FICHA DE PROPUESTAS – MODIFICACIÓN PROGRAMA DE OPERACIÓN			
Nombre de solicitud	Ajuste Regresos Alto del Rey		
Fecha de presentación	Día: 10	Mes: junio	Año: 2026
Operador	Sociedad Comercializadora y Servicio de Locomoción colectiva Nueva Llacolén S.A.		
Tipo de Modificación	Ajuste Menor de Trazado Regreso		
Servicio(s) a modificar	20TM (Troncal) y 20ZW (Troncal)		
Servicio generado por la modificación	Ninguno

5. FIGURA DEL TRAZADO ACTUAL Y PROPUESTO QUE REPRESENTA LA MODIFICACIÓN

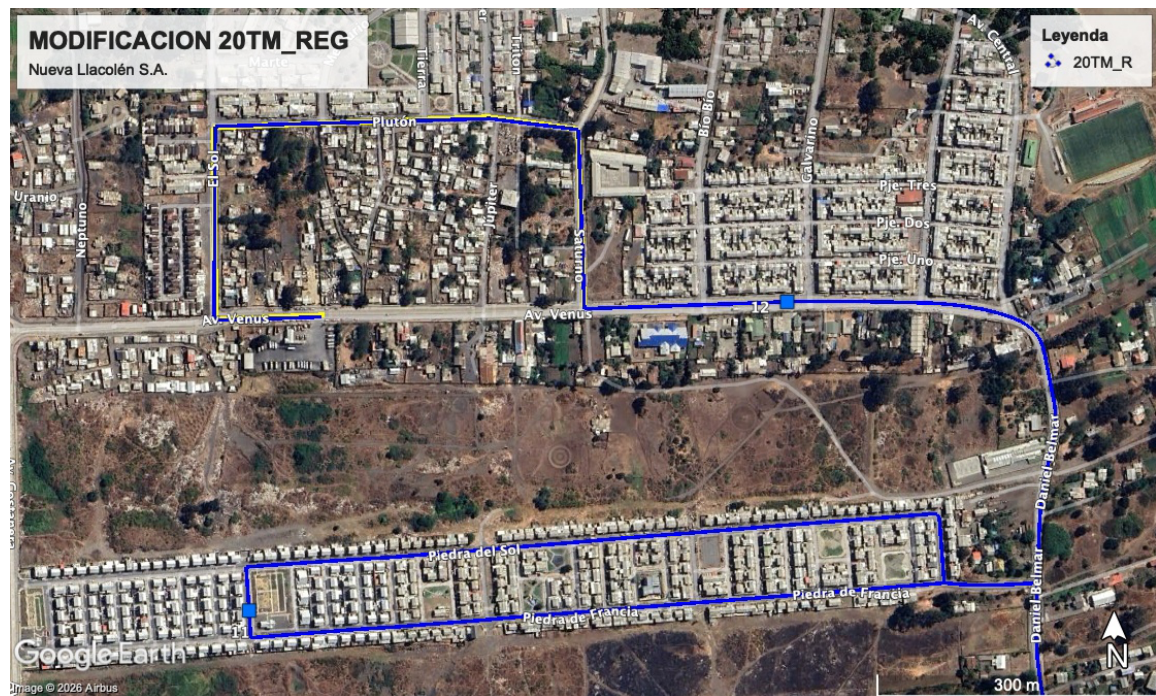
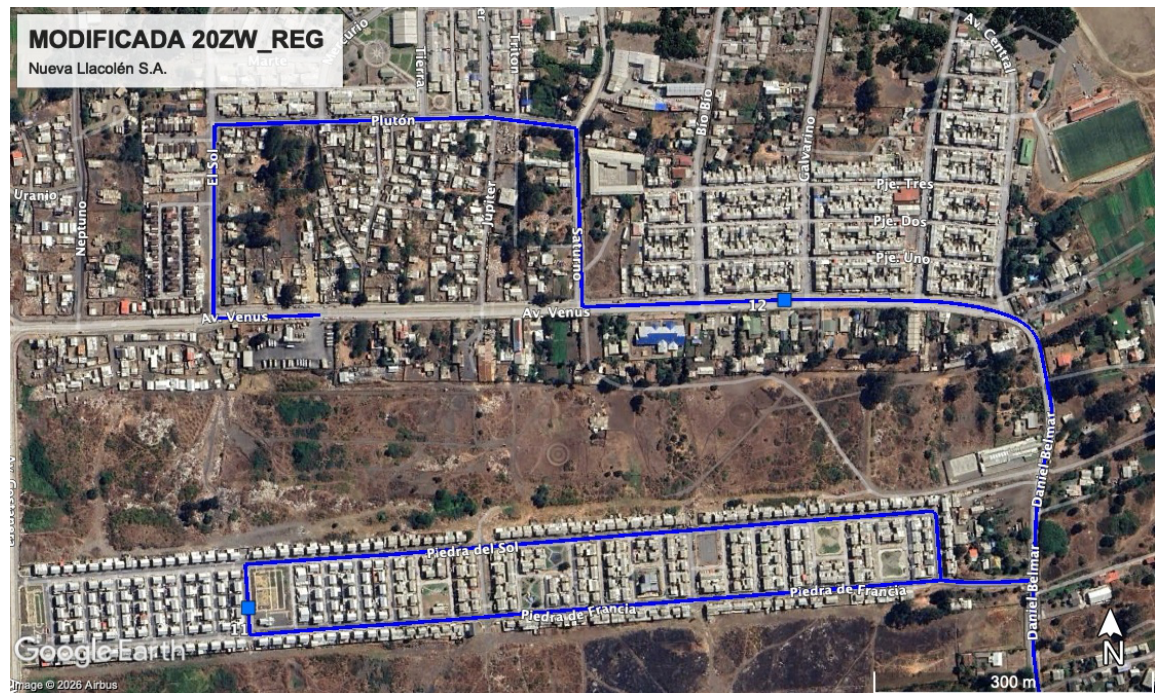
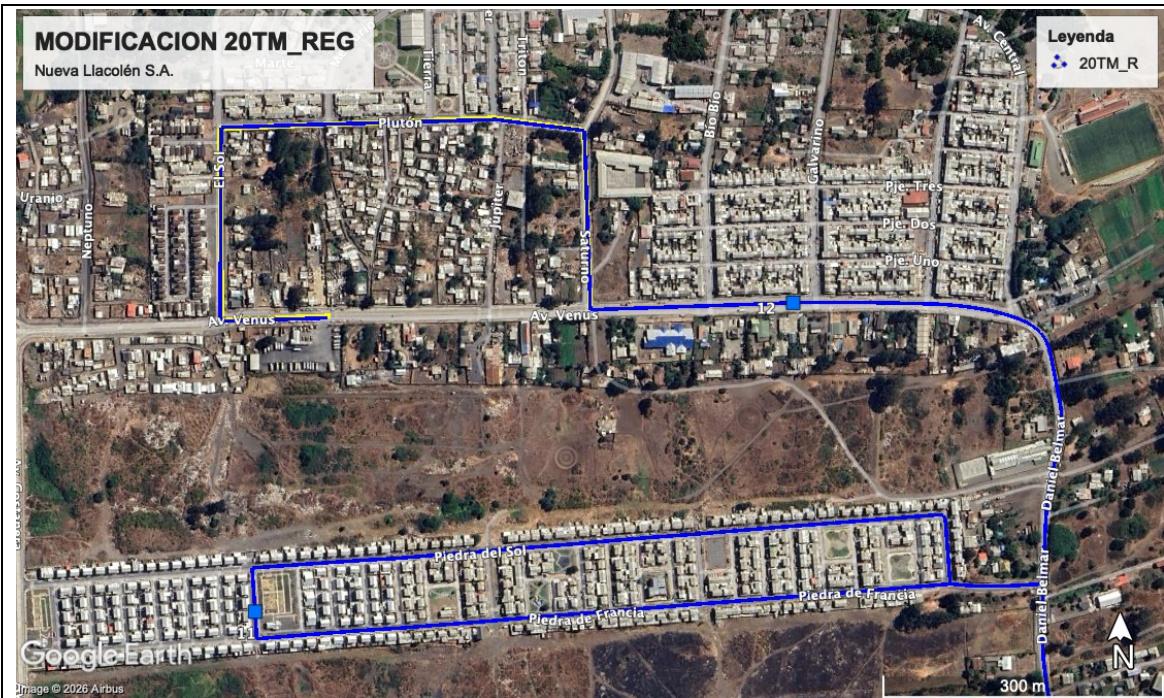
Se genera propuesta de mejora de rutas de regreso de los servicios 20TM y 20 ZW, que permitan al momento de retornar a sus hogares, las personas de Caleta Alto del Rey, disminuir sus desplazamientos a pie en 200 metros aproximadamente.

Como se observa es un cambio menor y solo adiciona 630 mts aproximadamente a las expediciones actuales.
